設計及び工事計画認可申請書の一部補正について

川内原子力発電所第 1 号機

設計及び工事計画認可申請書の一部補正

川内原子力発電所第1号機 設計及び工事計画認可申請書の一部補正 補正前後比較表

第6-2図 地質断面図 (X_k-X_{k'} 断面) (4/5)

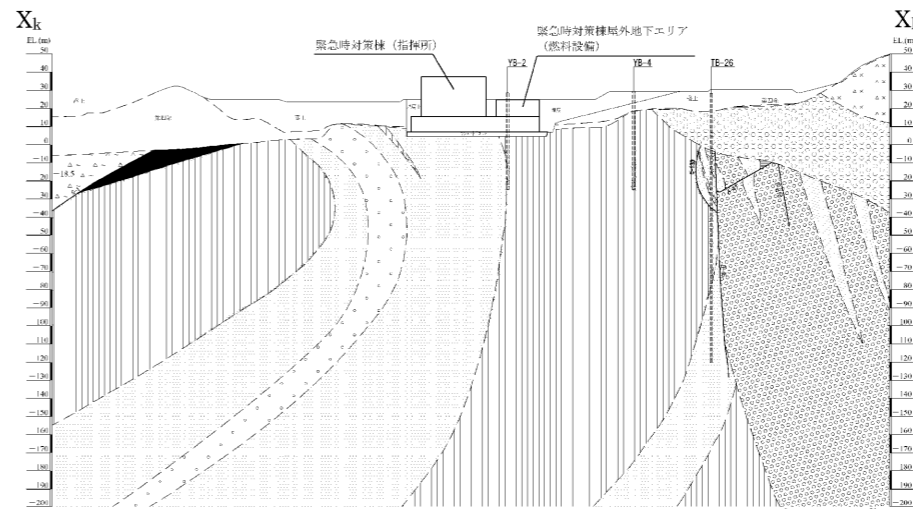
記載の適正化

【添付資料 11 生体遮蔽装置の放射線の遮蔽及び熱除去についての計算書】

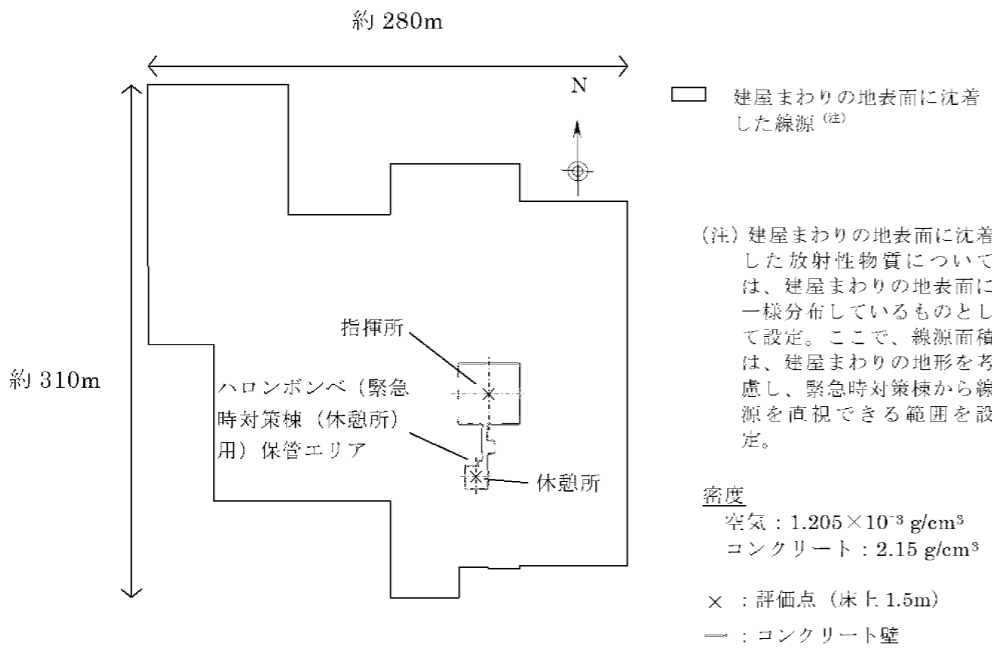
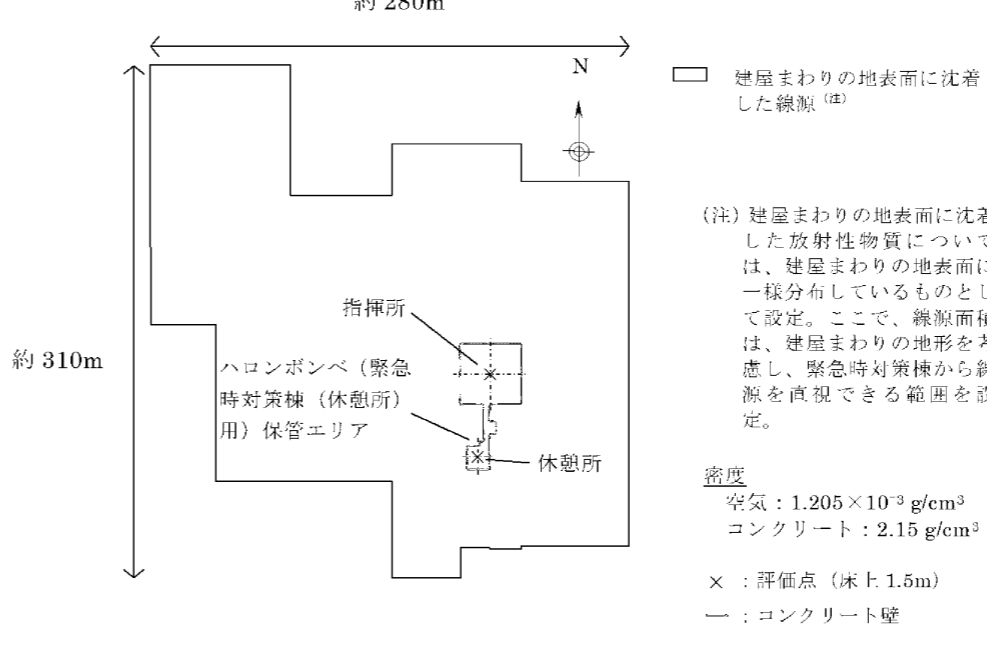
補正前	補正後	備考
 <p>約 280m</p> <p>約 310m</p> <p>指揮所</p> <p>ハロンポンベ (緊急時対策棟 (休憩所用) 保管エリア)</p> <p>休憩所</p> <p>□ 建屋まわりの地表面に沈着した線源 (注)</p> <p>(注) 建屋まわりの地表面に沈着した放射性物質については、建屋まわりの地表面に一様分布しているものとして設定。ここで、線源面積は、建屋まわりの地形を考慮し、緊急時対策棟から線源を直視できる範囲を設定。</p> <p>密度 空気：$1.205 \times 10^{-3} \text{ g/cm}^3$ コンクリート：2.15 g/cm^3</p> <p>×：評価点 (床土1.5m) —：コンクリート壁</p> <p>第4-1-1 図 グランドシャイン線量計算モデル (指揮所、休憩所共通) (1/5)</p>	 <p>約 280m</p> <p>約 310m</p> <p>指揮所</p> <p>ハロンポンベ (緊急時対策棟 (休憩所用) 保管エリア)</p> <p>休憩所</p> <p>□ 建屋まわりの地表面に沈着した線源 (注)</p> <p>(注) 建屋まわりの地表面に沈着した放射性物質については、建屋まわりの地表面に一様分布しているものとして設定。ここで、線源面積は、建屋まわりの地形を考慮し、緊急時対策棟から線源を直視できる範囲を設定。</p> <p>密度 空気：$1.205 \times 10^{-3} \text{ g/cm}^3$ コンクリート：2.15 g/cm^3</p> <p>×：評価点 (床土1.5m) —：コンクリート壁</p> <p>第4-1-2 図 グランドシャイン線量計算モデル (指揮所、休憩所共通) (1/5)</p>	<p>前ページ変更に伴う文字ずれ</p> <p>記載の適正化</p>

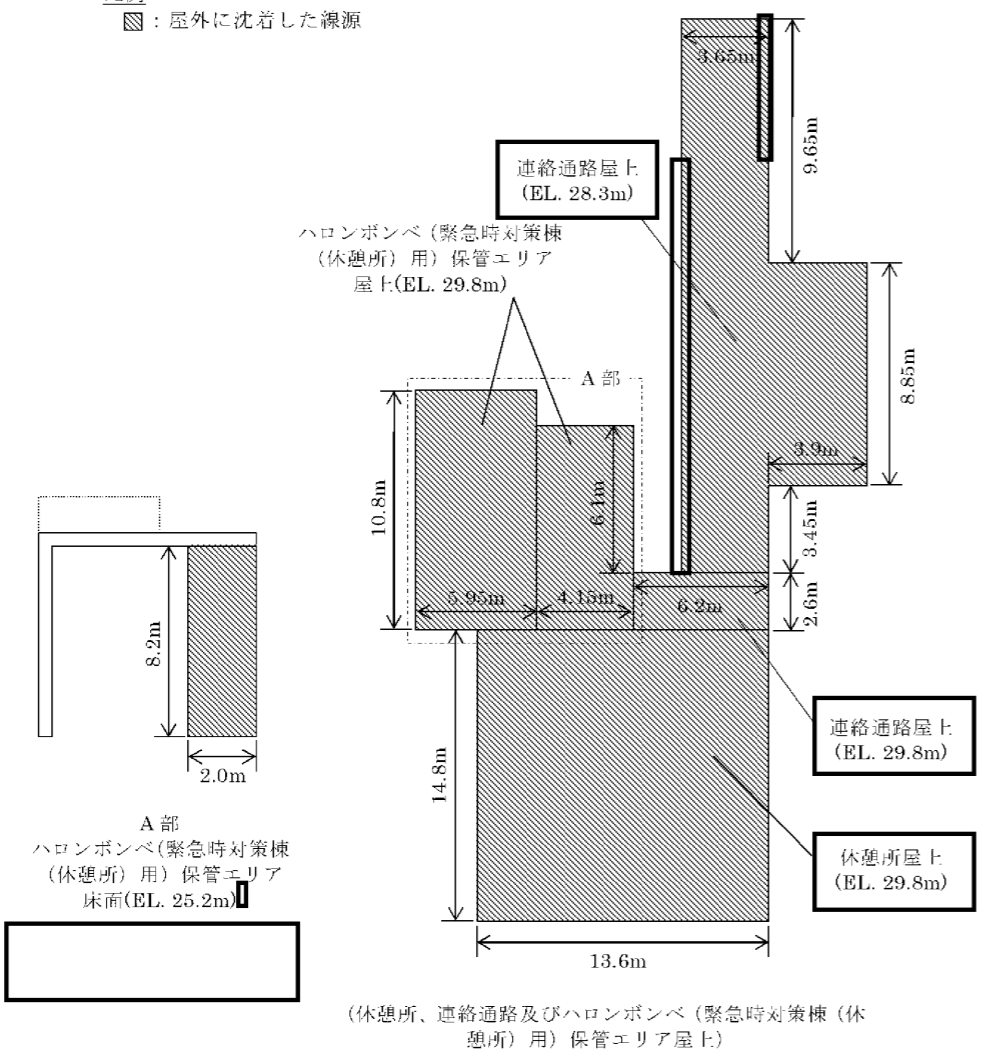
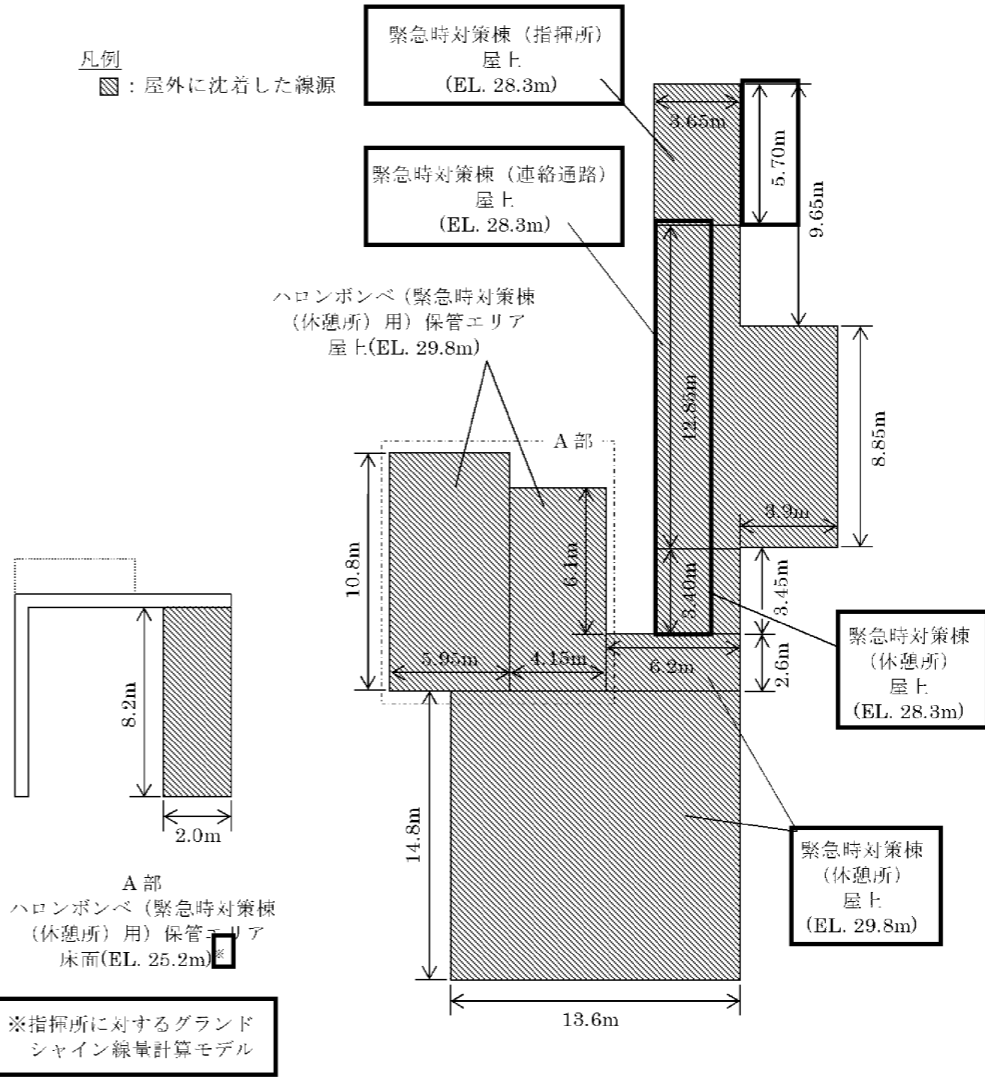
補正前	補正後	備考
<p style="text-align: right;">凡例 : 屋外に沈着した線源</p> <p>第4-1-1図 グランドシャイン線量計算モデル（休憩所）(4/5)</p> <p style="text-align: center;">- 11 (1) - 22 -</p>	<p style="text-align: right;">凡例 : 屋外に沈着した線源</p> <p>第4-1-2図 グランドシャイン線量計算モデル（休憩所）(4/5)</p> <p style="text-align: center;">- 11 (1) - 24 -</p>	<p>前ページ変更に伴う文字ずれ</p> <p style="text-align: center;">記載の適正化</p>

【第6-2図 放射線管理施設の構造図（放射線管理用計測装置）緊急時対策所エリアモニタ】

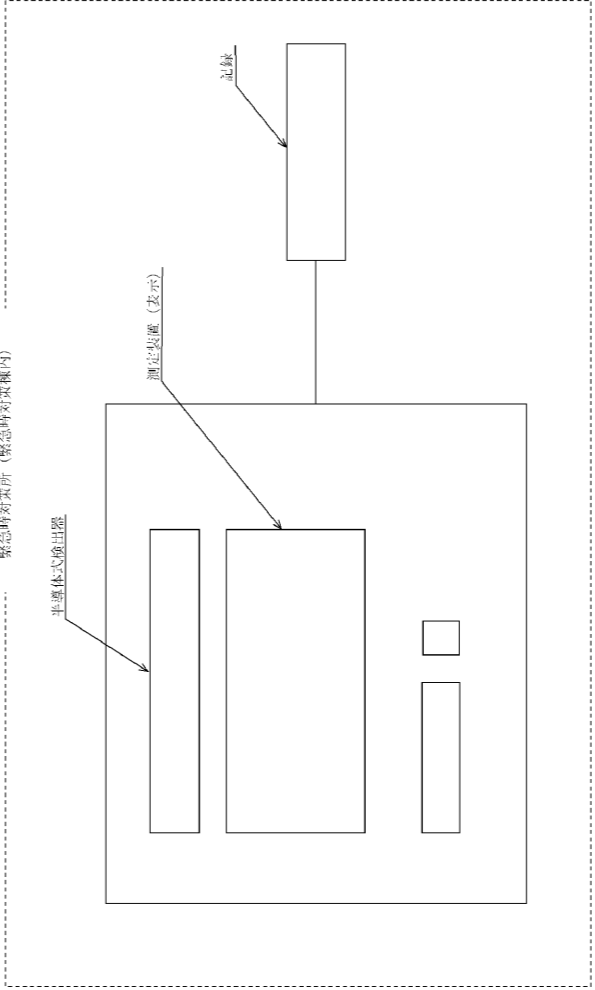
補正前	補正後	備考																				
<p style="text-align: center;">—</p>	<div style="display: flex; justify-content: space-between;"> <table border="1" data-bbox="1389 380 1745 842"> <caption>主要目表</caption> <tr> <td>検出器の種類</td> <td>半導体式</td> </tr> <tr> <td>計測範囲</td> <td>0.001~99.99 mSv/h</td> </tr> <tr> <td>警報動作範囲</td> <td>—</td> </tr> <tr> <td>取付箇所</td> <td> 候室場所：緊急時対策棟 EL.25.3m 取付箇所：【1号機のみ】2台 緊急時対策所（緊急時対策棟内） EL.25.2m EL.25.3m （監視・記録は緊急時対策所（緊急時対策棟内）） </td> </tr> <tr> <td>個数</td> <td>2（予備1）</td> </tr> </table> <div style="text-align: center;">  </div> </div> <div style="text-align: right; margin-top: 10px;"> <p>※1.2号機未用</p> <table border="1" data-bbox="2211 346 2389 651"> <tr> <td>設計及び工事計画認可申請書</td> <td>第6-2図</td> </tr> <tr> <td colspan="2">川内原子力発電所第1号機</td> </tr> <tr> <td colspan="2">放射線管理施設の構造図 （放射線管理用計測装置）</td> </tr> <tr> <td colspan="2">緊急時対策所エリアモニタ</td> </tr> <tr> <td colspan="2">九州電力株式会社</td> </tr> </table> </div>	検出器の種類	半導体式	計測範囲	0.001~99.99 mSv/h	警報動作範囲	—	取付箇所	候室場所：緊急時対策棟 EL.25.3m 取付箇所：【1号機のみ】2台 緊急時対策所（緊急時対策棟内） EL.25.2m EL.25.3m （監視・記録は緊急時対策所（緊急時対策棟内））	個数	2（予備1）	設計及び工事計画認可申請書	第6-2図	川内原子力発電所第1号機		放射線管理施設の構造図 （放射線管理用計測装置）		緊急時対策所エリアモニタ		九州電力株式会社		<p style="text-align: center;">記載の適正化</p>
